**Mémoire en réponse aux avis des  
Parcs Nationaux des Calanques et de  
Port Cros, du Conseil National de  
Protection de la Nature et de l'Autorité  
Environnementale**

**Mai 2021**

Le projet Provence Grand Large est situé en région Provence-Alpes-Côte d'Azur (PACA), dans le département des Bouches-du-Rhône. C'est un parc pilote composé de 3 éoliennes flottantes à axe horizontal de 8 MW chacune, soit une puissance installée totale de 24 MW. Ce projet est localisé en mer à environ 17 km de la plage Napoléon à Port-Saint-Louis-du-Rhône.

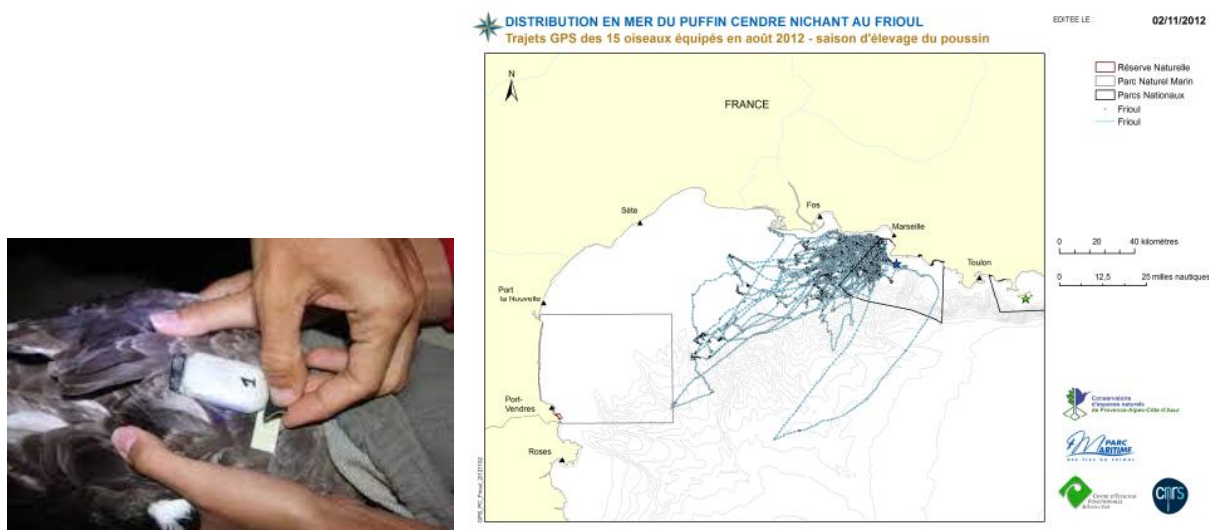
*La poursuite des suivis télémétriques sur la même période, pour analyser les éventuelles évolutions comportementales des individus, in situ et ex situ (effet barrière des éoliennes, déplacement des zones d'alimentation, ...)*

Depuis 2011, les chercheurs du CEFÉ-CNRS réalisent des suivis télémétriques des puffins qui nichent dans les îles marseillaises et les îles de Port-Cros. Ces suivis consistent à capturer les oiseaux à terre, en été, en fin de période de reproduction, afin de les équiper de balises GPS et ainsi étudier leurs parcours en mer (en 2D) (figure 2). Dans le cadre du programme de recherche ORNIT-EOF (co-financé par Provence Grand Large), les puffins yelkouan et de Scopoli des îles marseillaises sont équipés de capteurs barométriques afin d'étudier également leur hauteur de vol et donc leur activité (pêche, repos, déplacement) pendant deux années consécutives (2020 et 2021).

Afin de disposer d'une base de données continue et significative de cartographies de parcours des puffins yelkouan et des puffins de Scopoli après la mise en service de la ferme pilote, le CEFÉ-CNRS a besoin de poursuivre ces suivis télémétriques. Pour réaliser des analyses statistiques robustes, l'objectif est d'atteindre une cible statistiquement valide de 20 individus marqués par an et par espèce dans le Golfe du Lion, pendant 5 ans. En comparant les trajectoires et les zones prospectées par les oiseaux avant l'installation des éoliennes et après leur installation, si les puffins ont significativement modifié leurs parcours en mer et ont été significativement impactés par la présence des fermes pilotes.

→ **Provence Grand Large soutiendra donc le montage et la réalisation de cette étude complémentaire, constituant ainsi une mesure d'accompagnement complémentaire du projet (MA7).**

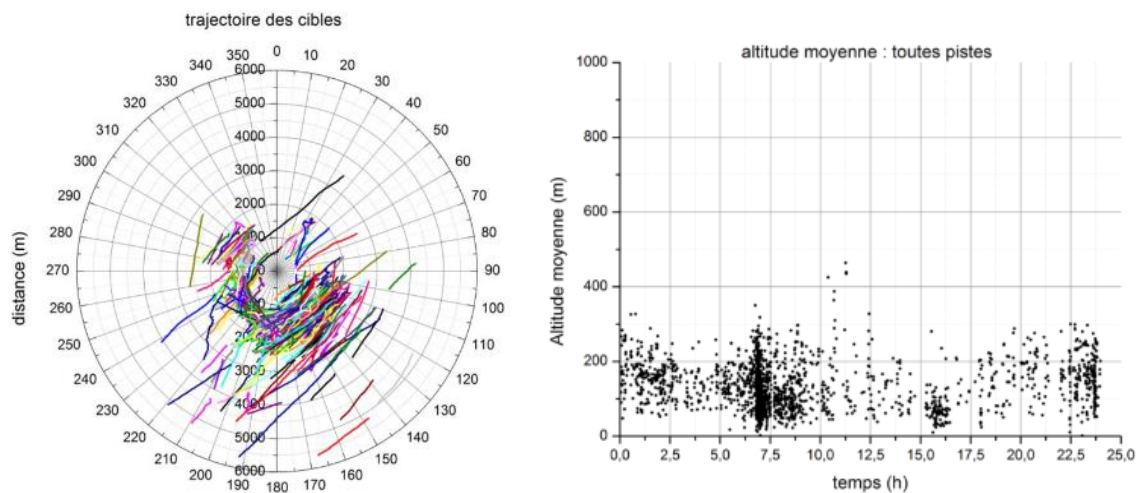
*L'apport de précisions techniques sur le dispositif d'effarouchement installé sur les éoliennes (MR14) y compris les options de bridage, dont les modalités sont à ce jour imprécises ; la consultation préalable des instances scientifiques sur les options techniques proposées, en vue d'avis technique et d'éventuels ajustements ; et le suivi de l'évolution de l'efficacité de ces mesures ;*

- Par ailleurs, un radar sera déployé. Il sert à détecter, à suivre et à déterminer en temps réel la trajectoire en 3D d'un objet en l'air. Les oiseaux peuvent ainsi être détectés pendant leur déplacement sur de plus longues distances qu'ils ne le sont avec les caméras. Les données récupérées donnent donc des informations sur la densité des oiseaux en vol, leur vitesse, la direction de leur trajectoire et leur altitude de vol (figure 4). EDF Renouvelables a déployé un radar 3D sur le parc éolien offshore de Fécamp et bénéficie donc d'un premier retour d'expérience sur le sujet. Les mesures acquises au niveau de PGL serviront principalement aux études à plus large échelle, dédiées aux migrateurs et permettront d'évaluer si celles-ci ont un effet attractif. L'intégralité des données acquises est mise à disposition de la communauté scientifique, notamment à travers le programme de recherche MIGRALION de l'OFB dédié à la compréhension des migrateurs pour mieux connaître les phases migratoires, les voies migratoires et les conditions (météorologiques ou autres) qui les influencent.

- Sur la base de ces observations (observation du comportement, lien avec la météorologie par exemple), PGL propose un arrêt programmé d’une machine pour évaluer l’incidence de la mesure. Cet arrêt sera étudié sur une base maximale de 50 heures par an afin de disposer d’une approche comparée du comportement et de l’incidence des turbines sur la faune volante. Cette analyse sera alimentée par les données des caméras et du radar. Le protocole ainsi déployé permettra, en lien avec la communauté scientifique, une approche rationnelle fondée sur l’analyse des données de site. A l’issue de l’expérimentation, réalisée sur une durée de 5 ans, les modalités de bridage efficaces pourront être rediscutées en fonction des résultats et de l’analyse des effets de la mesure sur la faune volante. Cette mesure et ces conclusions seront partagées avec les autres parcs pilotes de méditerranée procédant à des protocoles comparables.

→ **Les précisions techniques sur le dispositif d’effarouchement installé sur les éoliennes (MR19), en fonction des meilleures capacités technologiques disponibles au moment de la mise en œuvre de la mesure seront soumises au comité scientifique en vue d’avis technique et d’éventuels ajustements. Une étude sur l’efficacité de la mesure sera réalisée selon un calendrier établi avec le comité de suivi.**

**Le système d’arrêt programmé d’une éolienne (MR20) sera mis en place en test pendant 5 ans selon un protocole qui sera soumis au conseil scientifique pour avis technique, ajustements et mise en cohérence avec les protocoles appliqués par les autres fermes pilotes. Une étude sur l’efficacité de la mesure est produite et les modalités de bridage seront revues avec le conseil scientifique en fonction des résultats.**
